CTP Architectes Ordre des Architectes LR° S01312							PV
COMPTE RENDU N° 41							
Date de la visite :					Lundi 27/06/2022		41
P1	Maître d'ouvrage : PALAVAS-LES-FLOTS					00	
Adresse : 16 Boulevard Maréchal Joffre 34250 PALAVAS-LES-FLOTS							
Opération : ELEVATION DE LA CAPITAINERIE Adresse : Port de plaisance de Palavas-les-Flots Marché n° : 21POR06							
Maîtrise d'Ouvrage : MAIL TELEPHONE							
Représenté par,		Mr Gabaudan	dga@palavaslesflots.com	06 79 54 65 60		CONVOCA TION n°42	Abs* n
		Mr Payan	technique.port@palavaslesflots.com	07 48 13 63 87			
		Mme Olivier	audrey.olivier@palavaslesflots.com	06 43 49 95 04			
Architecte :		Mr Cascales	cascales@architectes.org	06 09 71 23 25			
Coordonnateur SPS :		Mr Angilella	jma@imatec.fr	06 06 49 69 19			
Coordinateur SSI :		SO					
Bureau de Contrôle :		Mr Dadone	clement.dadone@btp-consultants.fr	06 46 70 77 47			
LOT	INTERVENANT	ENTREPRISE	MAIL	TELEPHONE	ETAT

COMPTE RENDU N° 41

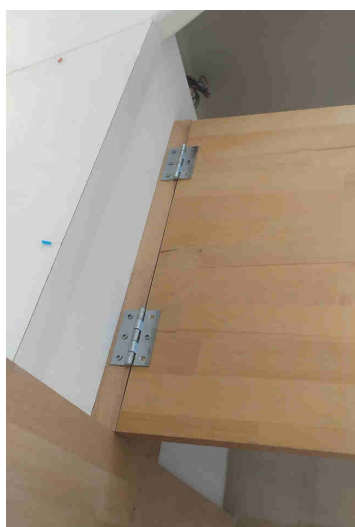
01 ► Mettre les platines des charnières sur chant / seul l'axe [broche] doit rester apparent.

02 ► Demande de joint acrylique sous trappe de désenfumage.

03 ► Limons d'escalier en attente de fixation & réglages d'écartement [1200 mm]

04 ► Palier Ascenseur R+1
